リコール届出番号	外 - 1232	リコール開始日	平成17年6月16日
基準不適合状態にあると認める構造、装置又は性能の状況及びその原因	<p>アンチロック・ブレーキ・システム（ABS）の後輪ブレーキパイプを左右誤って取付けたものがある。そのため、ABSを作動させるような制動を行うと、後車輪の制動が左右逆にかかり、車両の挙動を正しく制御できなくなるおそれがある。</p> <p>制動装置のマスタシリンダにおいて、ブレーキパイプの組み付け順序を間違えたものがあるため、パワーステアリングパイプとの隙間が少ないものがある。そのため、走行時の振動等により当該ブレーキパイプとパワーステアリングパイプが干渉することがあり、そのまま使用を続けると、当該ブレーキパイプが損傷してブレーキ液が漏れ、最悪の場合、制動力が低下するおそれがある。</p>		
改善措置の内容	<p>全車両、ABSユニットの配管を点検し、誤ってブレーキパイプが取付けされている場合は正しく取付ける。</p> <p>全車両、当該ブレーキパイプを点検し、パワーステアリングパイプとの隙間が少ない場合および、当該ブレーキパイプに損傷が認められた場合は新品と交換する。</p>

## 改善箇所説明図

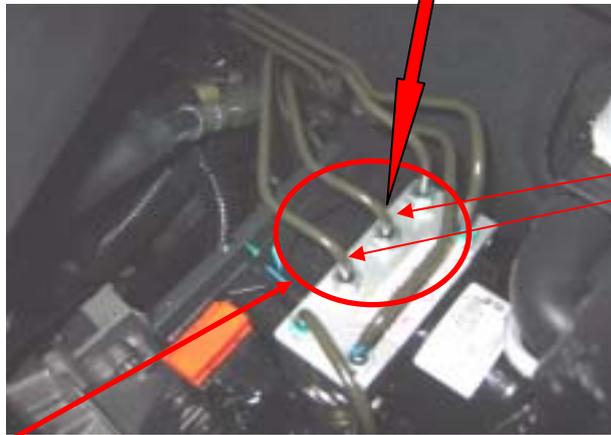
アンチロック・ブレーキ・システム(ABS)の後輪ブレーキパイプを左右誤って取付けたものがある。そのため、ABSを作動させるような制動を行うと、後車輪の制動が左右逆にかかり、車両の挙動を正しく制御できなくなるおそれがある。

全車両、ABSユニットの配管を点検し、誤ってブレーキパイプが取付けされている場合は正しく取付ける。

識別：ABS ブレーキパイプ1本に黄色ペイントを塗布する。

## 改善箇所説明図

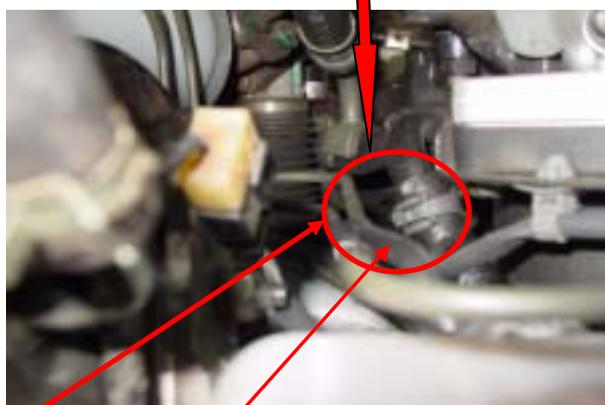
制動装置のマスタシリンダにおいて、ブレーキパイプの組み付け順序を間違っただけのものがあるため、パワーステアリングパイプとの隙間が少ないものがある。そのため、走行時の振動等により当該ブレーキパイプとパワーステアリングパイプが干渉することがあり、そのまま使用を続けると、当該ブレーキパイプが損傷してブレーキ液が漏れ、最悪の場合、制動力が低下するおそれがある。

全車両、当該ブレーキパイプを点検し、パワーステアリングパイプとの隙間が少ない場合および、当該ブレーキパイプに損傷が認められた場合は新品と交換する。

識別：ABS ブレーキパイプ 2 本に黄色ペイントを塗布する。
